# IMPACT ENVIRONNEMENTAL

## INSTALLATION D'ARBRES SUR LES BALCONS

### TOUR DES CÈDRES

9 AOUT 2023 / 22.63

Figure 3 - Fonctionnement structurel des murs en drapeaux permettant de tenir les balcons

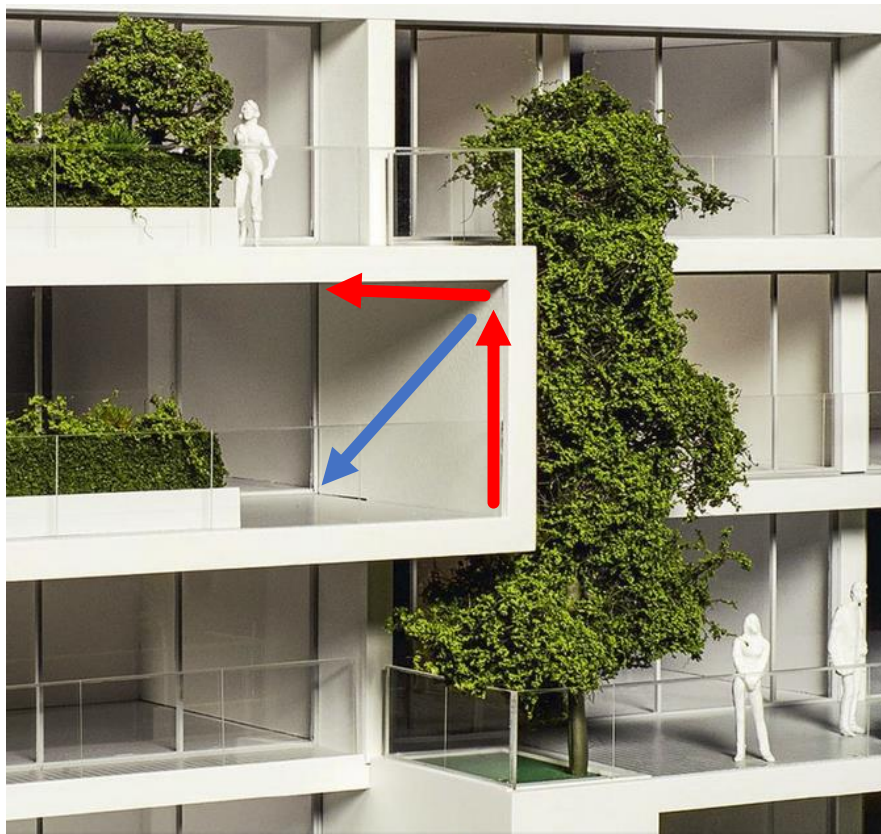
Les dalles des balcons présentent de grandes portées qui ne peuvent tenir qu'à l'aide de murs en béton travaillant dans leur plan comme des « voiles drapeaux ». Ces murs permettent de rigidifier les balcons de deux niveaux en formant une boîte rigide. Chacune de ces boîtes doit au moins être soutenue par deux murs en drapeaux. Les boîtes les plus longues le long de la façade du bâtiment pourraient nécessiter la mise en place de murs en drapeaux supplémentaires (non pris en compte dans l'étude). Les murs drapeaux sont considérés avec une épaisseur de **20 cm**.

En plus des dalles et des murs en drapeaux, il faut également tenir compte des murs de béton formant le bac retenant la terre autour des racines des arbres. Ces murs sont considérés avec une épaisseur de **20 cm**. Toutefois, une légère optimisation serait possible étant donné les dimensions de ces bacs.

Figure 5 - Comparaison de l'énergie grise par élément

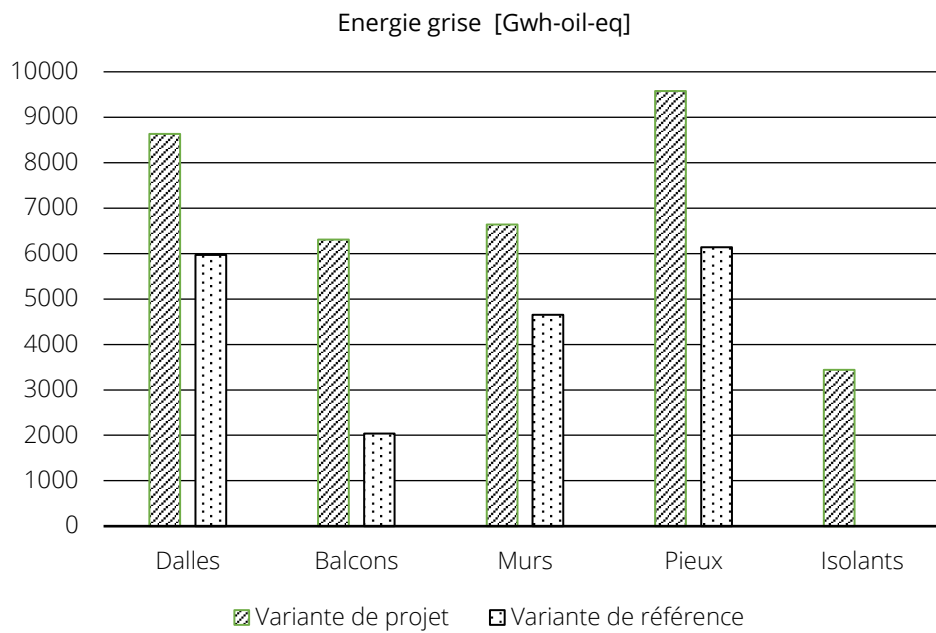
En prenant en compte les éléments analysés de la structure porteuse, l'installation d'arbres sur les balcons représente une augmentation de **65.7 %** l'énergie grise et de **65.9 %** l'émission de gaz à effet de serre dues en comparaison d'une variante sans arbres. En tenant compte de tous les éléments analysés, cela représente **15'800 GWh-oil-eq** d'énergie grise et **6'055 tonnes de CO<sub>2</sub>** supplémentaires directement imputable à l'installation d'arbres sur les balcons.
